Title - Sujet Reconst. Manège militaire Québec	
Solicitation No. - N° de l'invitation EE520-151410/B	Amendment No. - N° modif. 013
Client Reference No. - N° de référence du client EE520-151410	Date 2015-02-26
GETS Reference No. - N° de référence de SEAG PW-\$QCM-009-16291	
File No. - N° de dossier QCM-4-37219 (009)	CCC No./N° CCC - FMS No./N° VME
Solicitation Closes - L'invitation prend fin at - à 02:00 PM on - le 2015-03-12	
F.O.B. - F.A.B. Plant-Usine: <input type="checkbox"/> Destination: <input checked="" type="checkbox"/> Other-Autre: <input type="checkbox"/>	
Address Enquiries to: - Adresser toutes questions à: Thellend, François	Buyer Id - Id de l'acheteur qcm009
Telephone No. - N° de téléphone (418) 649-2889 ()	FAX No. - N° de FAX (418) 648-2209
Destination - of Goods, Services, and Construction: Destination - des biens, services et construction:

MODIFICATION 013

1) Questions et réponses #383 à 452.

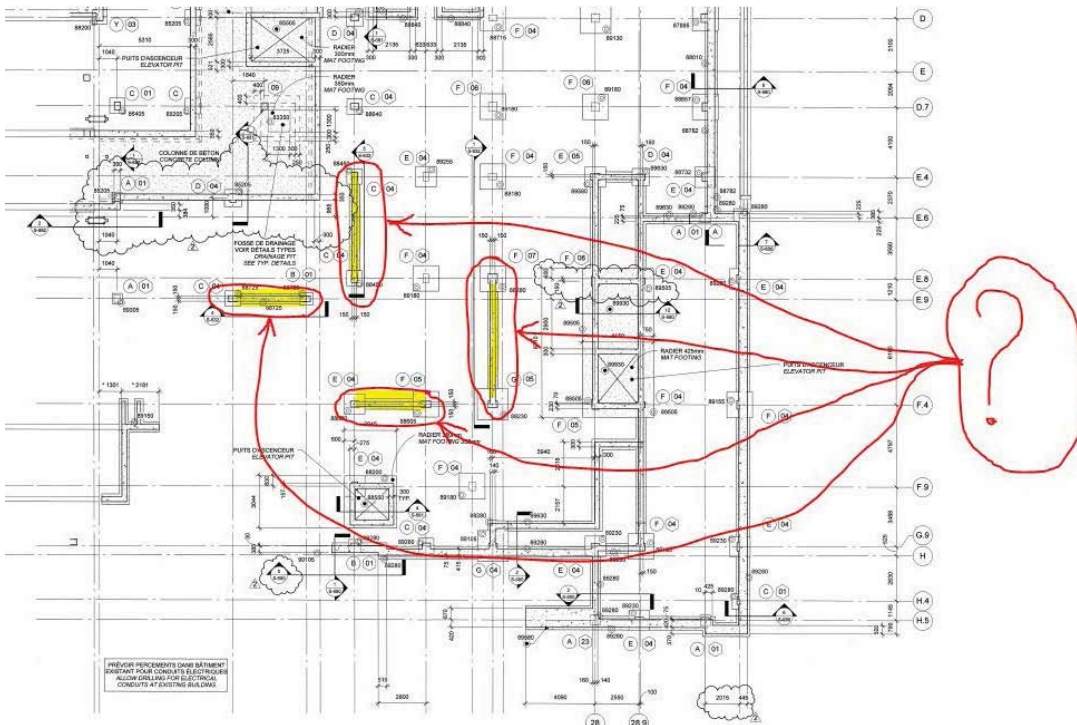
Référence feuille de plan S-110c (voir ci-dessous). Il n'y a pas de coupe pour les murs de contreventement aux axes F.4, E.9, 25 & 27. Quelle armature doit-ont mettre?

L'information se trouve à l'addenda 4.

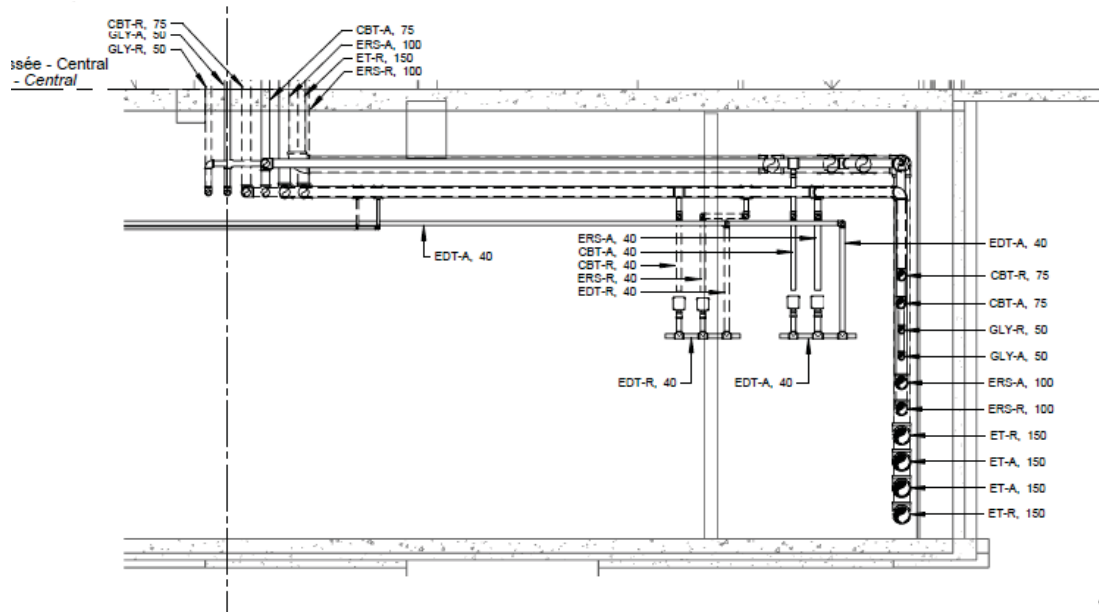
Nous aimerions mieux comprendre le réseau eau double températures. Lorsqu'on regarde sur les deux nourrices de 40mm, il y a 4 accessoires. Est-ce que ce sont des valves, des sondes de température? Rien n'est indiqué sur la légende. Veuillez préciser.

De plus est-ce possible d'avoir plus de coupe pour bien voir la disposition des tuyaux à cet endroit?

Vous réferez au plan M-351.
